## 改善箇所説明図

ポジションランプ／デイトタイムランニングランプ

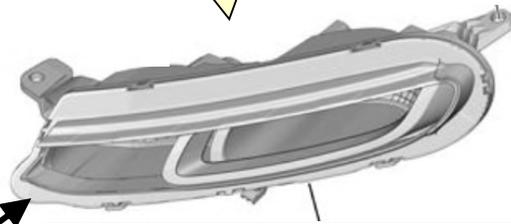
基準不適合部位

ポジションランプ／デイトタイムランニングランプにおいて、製造管理が不適切なため、製造工程で LED の回路を損傷させたものがある。そのため、使用過程において回路が断線し、ポジションランプ／デイトタイムランニングランプが点灯しなくなるおそれがある。

全車両、ポジションランプ／デイトタイムランニングランプのラベルに記載されている製造番号を確認し、対象の製造番号の場合は、ポジションランプ／デイトタイムランニングランプを良品に交換する。

識別：車台番号打刻の車台番号の最左から2桁目の上部に黄色のペイントを塗布する。
